소방청, 파열사고 주방자동소화장치에 리콜명령

- 2011년 10월부터 2014년 12월까지 생산된 160,990대 교환 등 -

□ 소방청(청장 정문호)은 지난 6일 작년 파열사고가 발생한 주거용 주방자동소화장치* 제조사인 (주)신우전자에 리콜조치 명령을 내렸다고 밝혔다.

구분	밸브두께 4.6mm	밸브두께 1.25mm	밸브두께 3mm
단면 사진			
형식번호	'자소00-00' 등 00개	'자소11-15' 등 16개	'자소18-2' 등 13개
생산시기	'99.8.31.~'11.9.30.	'11.10.1.~'18.3.31.	'18.4.1.이후
파열사고	없음	파열사고 집중(1988대)	없음

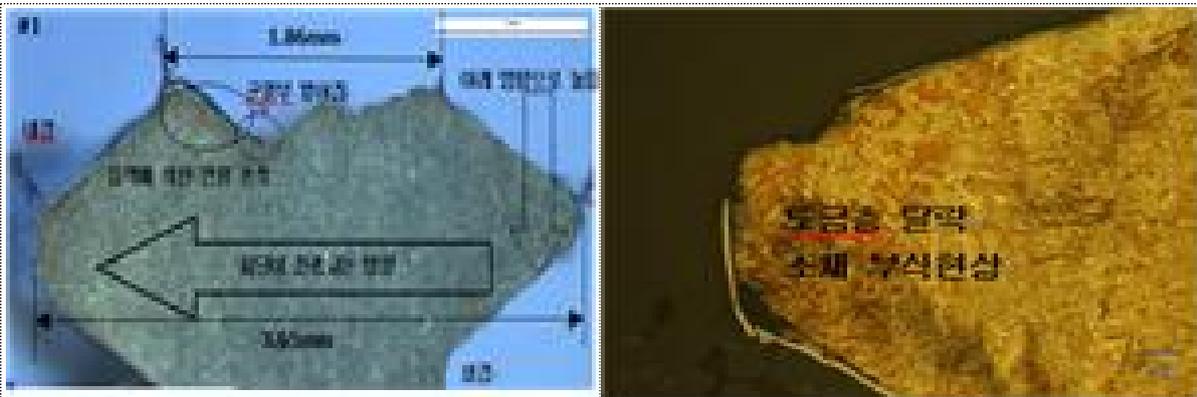
- ①얇은 용기밸브 구조에 결합응력이 집중 되고, 소화약제에 포함된 요소가 부식을 유발하여 ②'응력부식균열' 발생 → 파열사고로 이어짐
- ① (얇은 밸브구조) 나사선 끝단 두께를 얇게(4.6mm → 1.25mm)하고, 나사선에 감압홀까지 가공하여 결합응력에 약한구조로 변경 → 이후 파열사고 발생하자 다시 3mm로 강화
